Европейская экономическая комиссия

Сто пятьдесят третья сессия

Предложение по дополнению 14 к Правилам № 43 (безопасное остекление)

Представлено Рабочей группой по общим предписаниям, касающимся безопасности*

"Рис. 1b

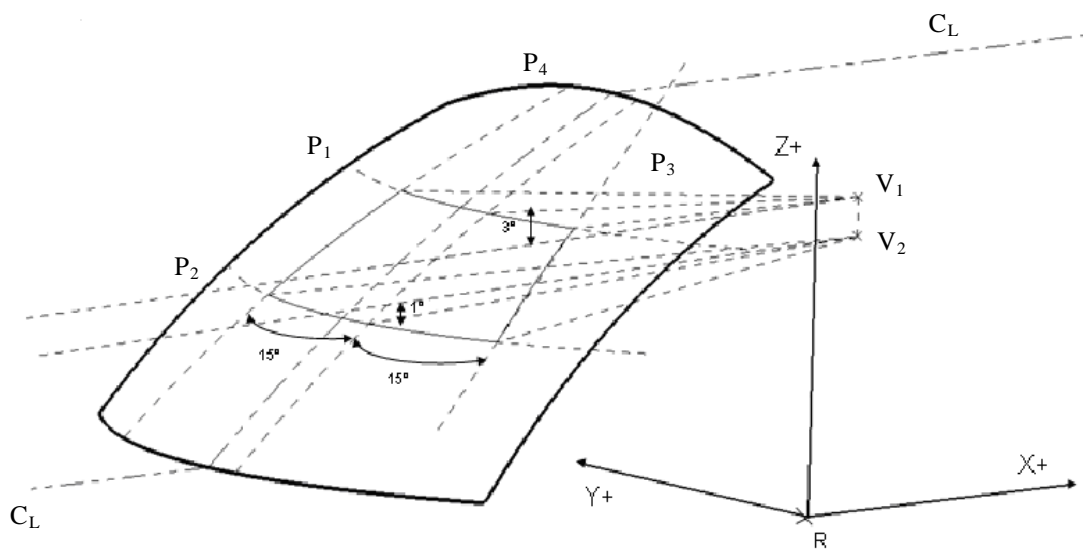
- e) в случае одиночного места водителя по центру – двух плоскостей вверх и вниз, как определено в пунктах 2.2 а) и б) выше, и двух вертикальных плоскостей, проходящих через точки V1 и V2 под углом 15° влево по отношению к оси X (плоскость 3) и 15° вправо по отношению к оси X (плоскость 4) (см. рис. 1б)".

Включить новый рис. 1b следующего содержания:
